Acuerdo 1856 Por el cual se aprueba la incorporación del cambio en los límites de generación y absorción de potencia reactiva de las unidades Tesorito 1 a Tesorito 11

Acuerdo Número: 1856	Fecha de expedición: 1 Agosto, 2024	Fecha de entrada en vigencia: 7 Agosto, 2024
--------------------------------	---	--

CURVA DE REFERENCIA

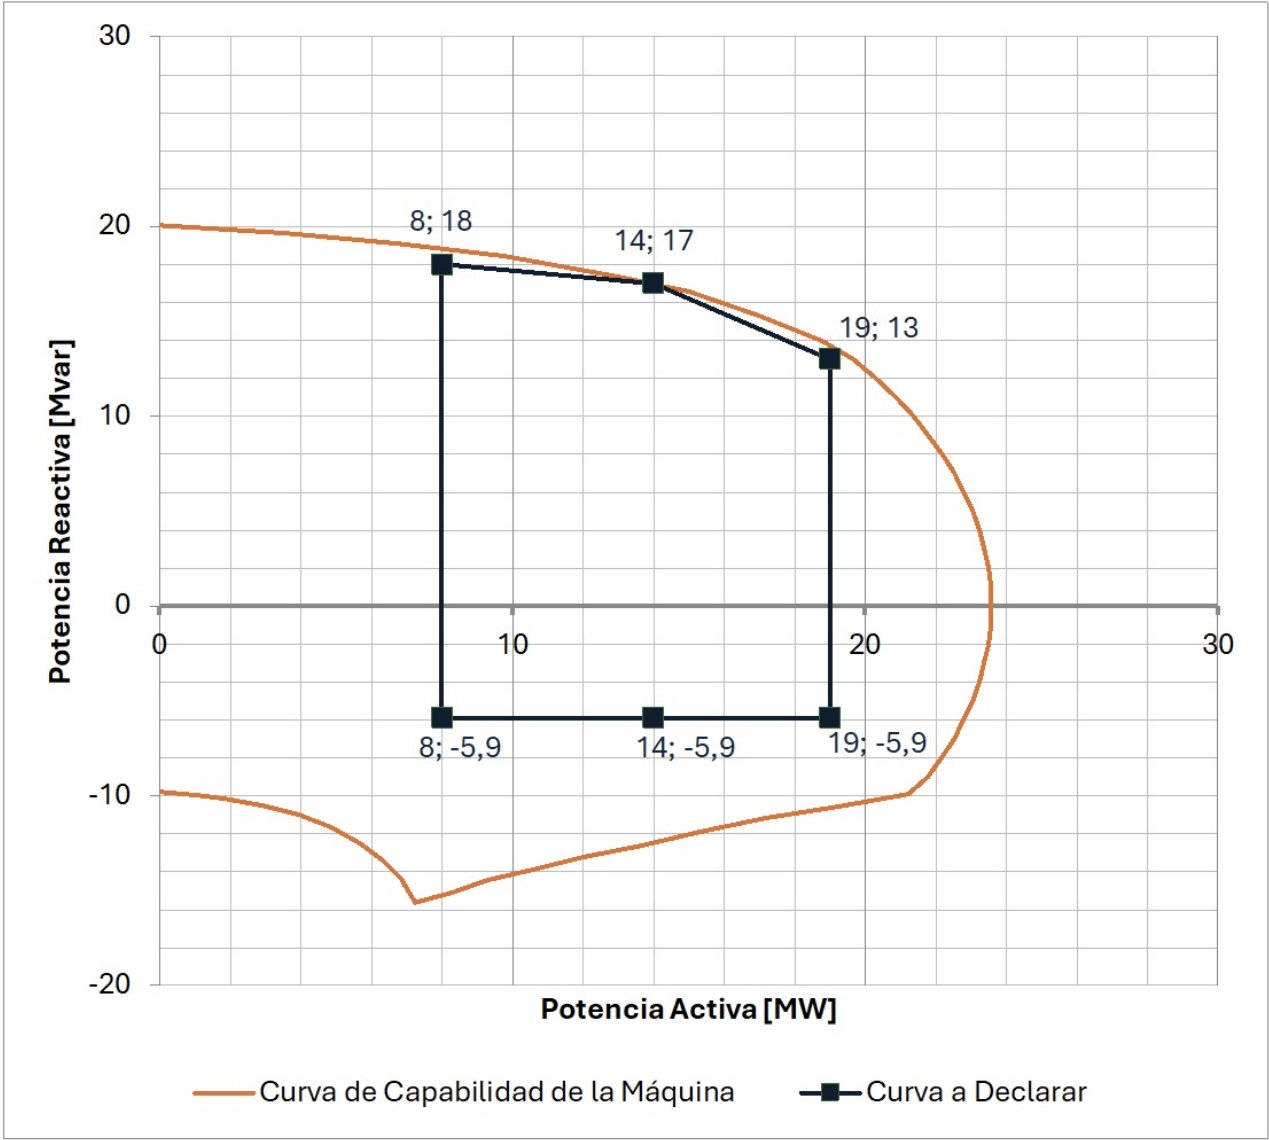
1	Aprobar la declaración de una nueva curva operativa de carga de las unidades Tesorito 1 a Tesorito 11, en las que se define la capacidad para entrega y absorción de potencia reactiva de las plantas en función
---	--

de la potencia activa generada, como se presenta a continuación:

Unidad	Parámetro para modificar	P [MW]	Q [MVar] Valor Anterior	Q [MVar] Valor Nuevo
TESORITO 1 TESORITO 2 TESORITO 3 TESORITO 4 TESORITO 5 TESORITO 6 TESORITO 7 TESORITO 8 TESORITO 9 TESORITO 10 TESORITO 11	Capacidad de Absorción de Reactivos	8	-13	-5.9
		14	-13	-5.9
		19	-13	-5.9
	Capacidad de Generación de Reactivos	8	14	18
		14	14	17
		19	14	13
